MRAe

**Avis délibéré
sur le projet de construction de l'ensemble immobilier
de l'îlot Boisseau dans sa phase 3
à Clichy-la-Garenne (92)**

N°MRAe APJIF-2023-006
en date du 26/01/2023

Illustration 2: Evolution de la programmation et de l'axonométrie du projet depuis 2018. Source : étude d'impact, p. 28.

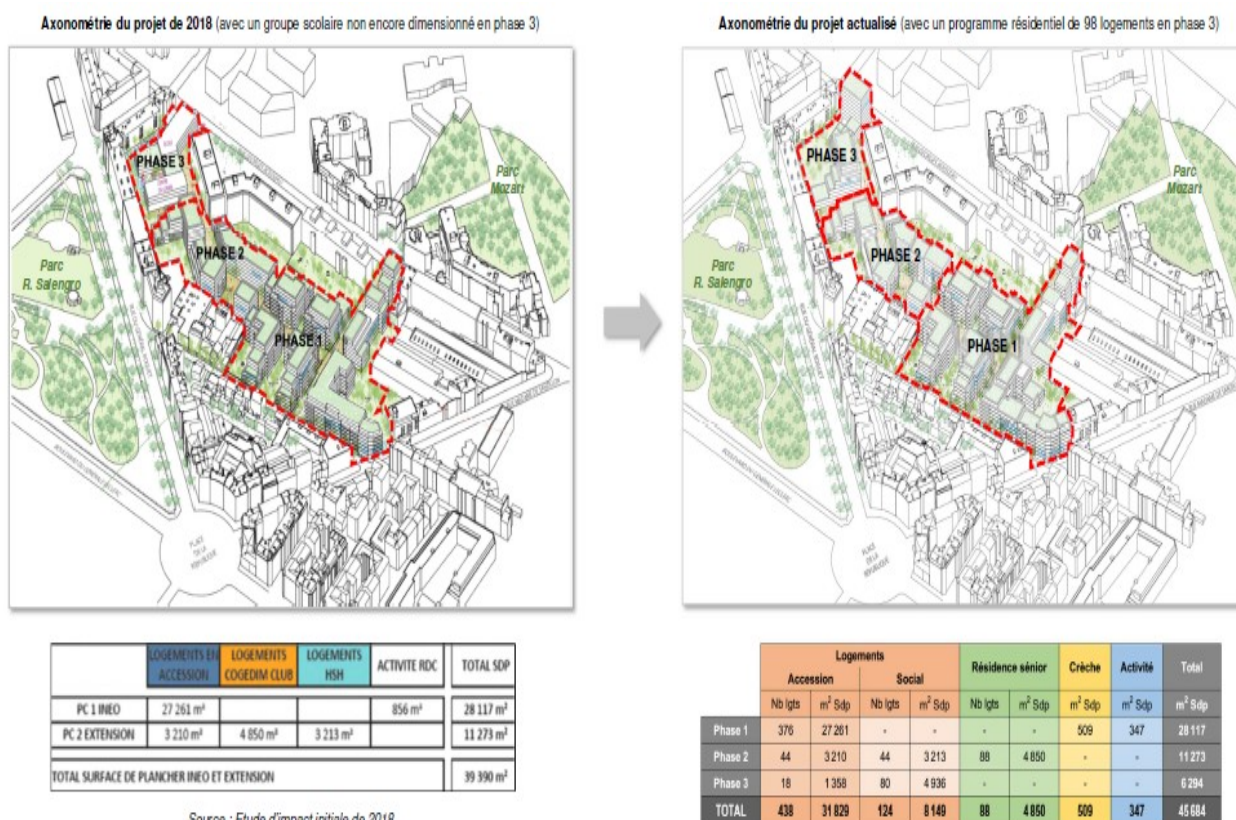
De plus, l'Autorité environnementale note que l'évolution de la programmation notamment liée à la phase 3 n'est pas expliquée ou justifiée au regard de critères environnementaux. Il est question d'un abandon de la création d'un groupe scolaire et de son centre de loisirs par la ville (p. 11), mais sans plus d'explications. Par ailleurs, rien dans le dossier n'explique ce qui a conduit à densifier un peu plus cette partie de l'îlot (jusqu'à R+8) alors que le projet initialement présenté en 2018, même s'il était encore hypothétique, évoquait des gabarits plutôt de l'ordre de R+1/R+2.

Illustration 3: Plan masse de la phase 3, source : étude d'impact, p. 71

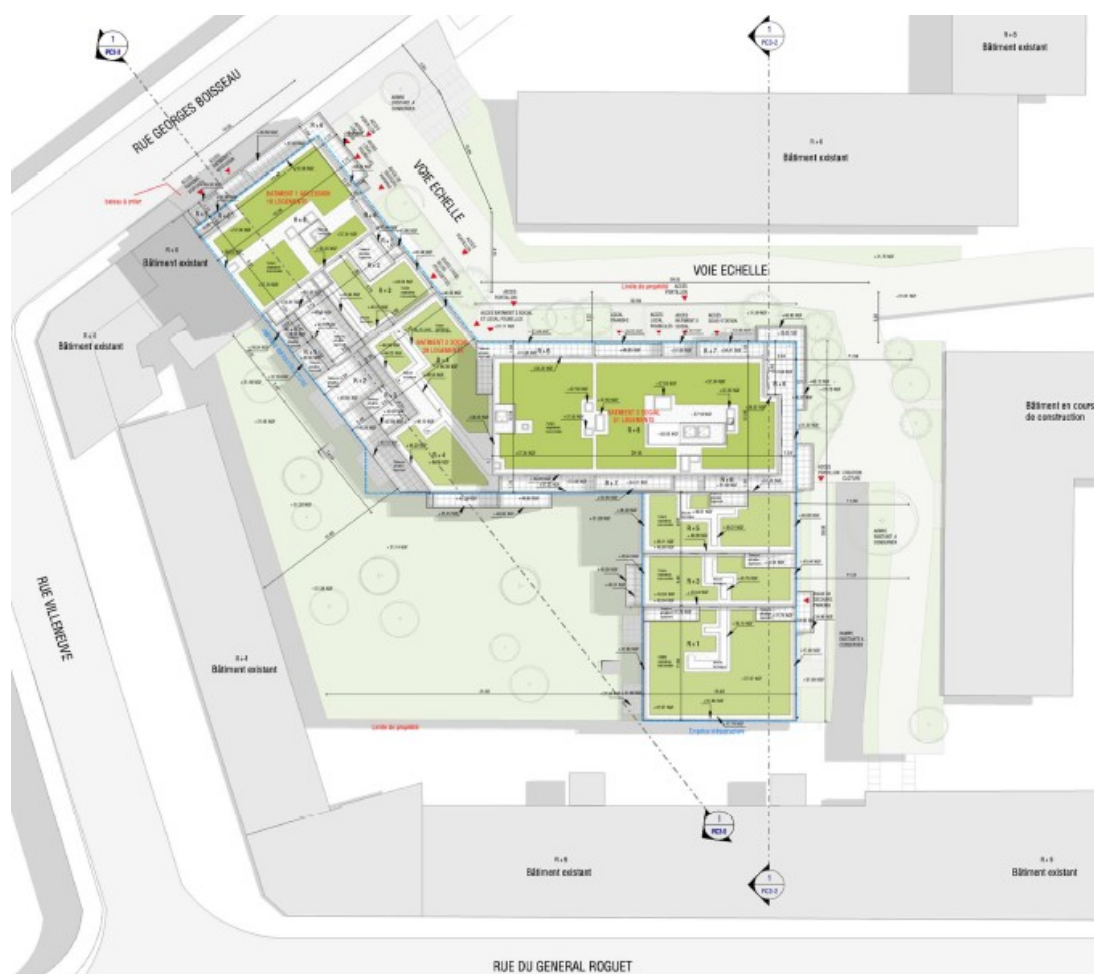
Pour les vélos, le dimensionnement des locaux n'est pas justifié, ni précisé (nombre de stationnements vélos) tout comme les modalités et facilités d'accès (un local vélo situé au sous-sol notamment). Sur la base des éléments indiqués (116 m²), l'Autorité environnementale considère que le dimensionnement des places vélo n'est pas réglementaire et n'est pas suffisant pour inciter au report modal en faveur de ce mode de déplacement.

(7) La MRAe recommande de reconsidérer le dimensionnement du stationnement vélo prévu au sein de la phase 3 ainsi que d'améliorer ses modalités d'accès pour favoriser le recours à ce mode de déplacement.

INSERTION DU PROJET DANS LA TRAME VERTE DE CLICHY

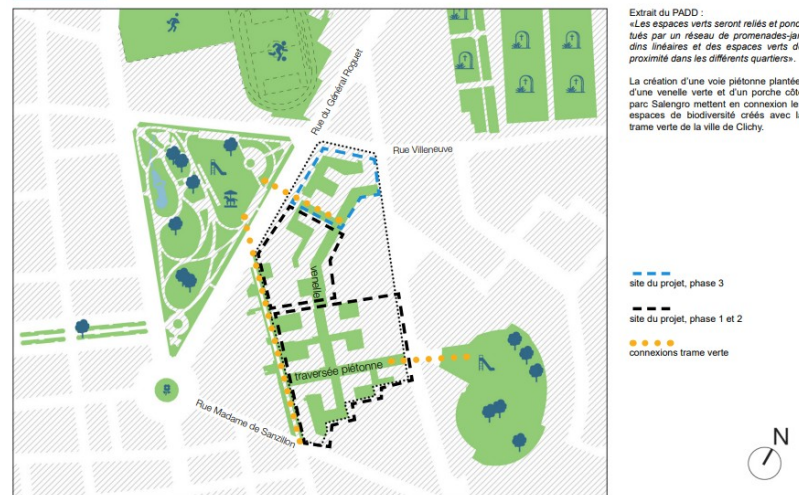
Le dossier indique améliorer la trame verte existante en reconnectant le site de projet aux espaces verts de la commune jouxtant l'emprise (Parc Roger Salengro à l'ouest et Parc Mozart à l'est), grâce aux venelles créées et à la valorisation du passage sous porche (p. 53) mais il n'étaye toujours pas cette affirmation en détaillant comment

cette reconnexion peut avoir lieu compte tenu des coupures constituées par le boulevard du Général Roguet et la rue Georges Boisseau (cf. schéma p. 67).

Par ailleurs, la trame verte créée au sein de la phase 3 du projet n'est pas bien détaillée. L'étude d'impact mentionne des toitures végétalisées mais sans indiquer clairement les surfaces et leurs effets (en termes de biodiversité ou d'îlots de chaleur), la création de plaines terres notamment en cœur d'îlot mais sans fournir de bilan avant/après et détaille une palette végétale (p. 295-296) mais sans indiquer les essences retenues et réalisables sur site.

(3) La MRAe recommande de :

- justifier en quoi le projet améliore la trame verte par la connexion de son site avec les espaces verts alentours (parcs Salengro et Mozart),
- préciser la description des espaces verts créés au sein de la phase 3 (pleines terres, toitures végétalisées, etc.) et ses fonctionnalités écologiques et climatiques.
